機器システム部材 セールス & テクニカルニュース

No. 20-016
2021年3月発行

表題	SWL90-PL3 機能改善
適用機種	無線ユニット

図1. 変更内容

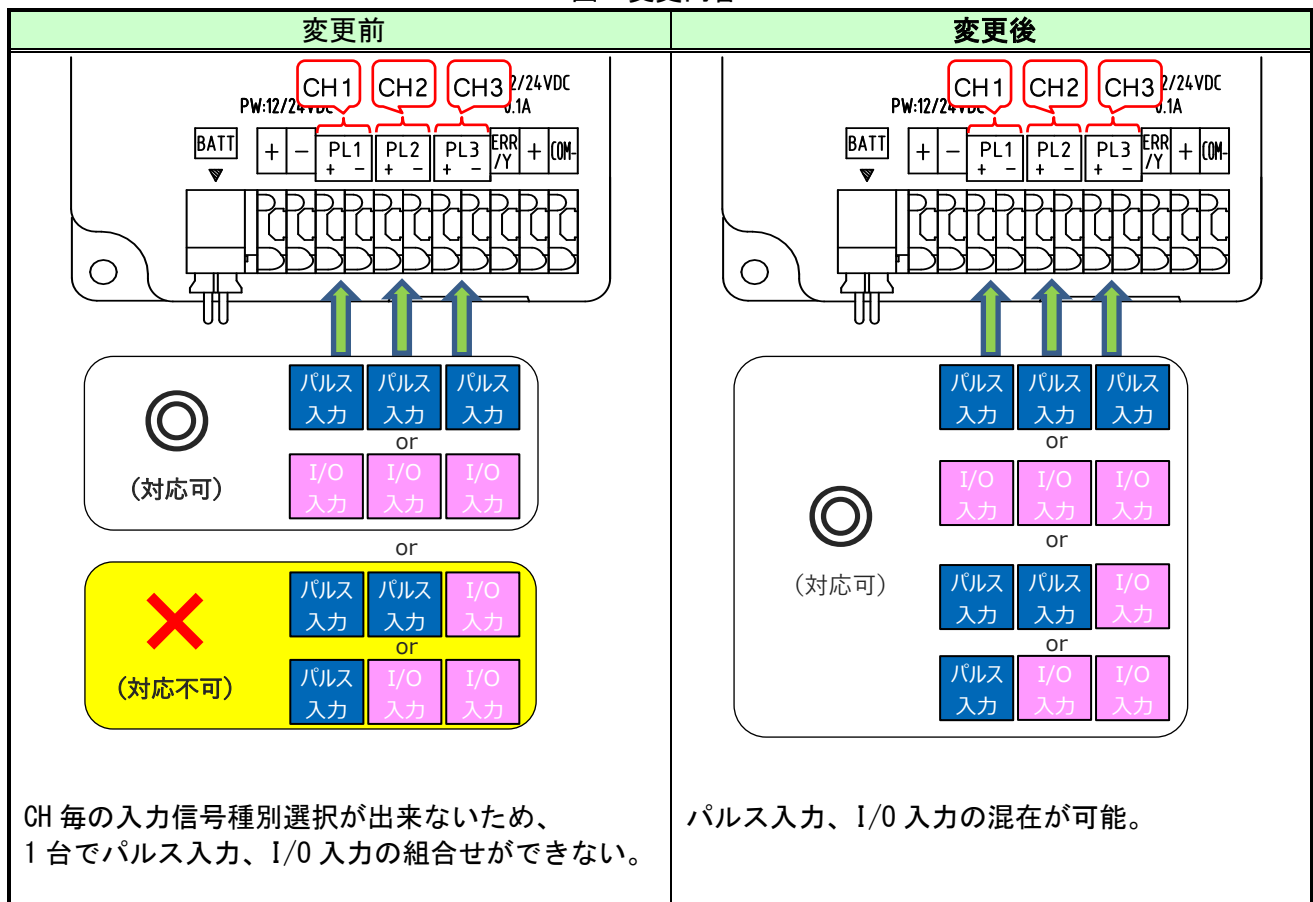
入力信号種別（パルス、I/O）を、**CH毎選択**できる様にしました。

図2. 定格銘板

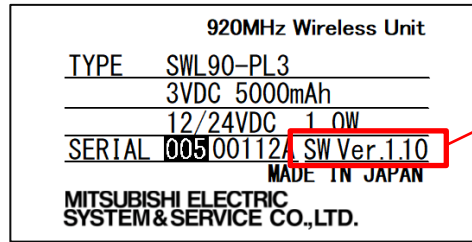
製品上面の定格銘板 (SW Ver.) にて識別可能です。

SW Ver. 1.10 以降が
本変更対象となります
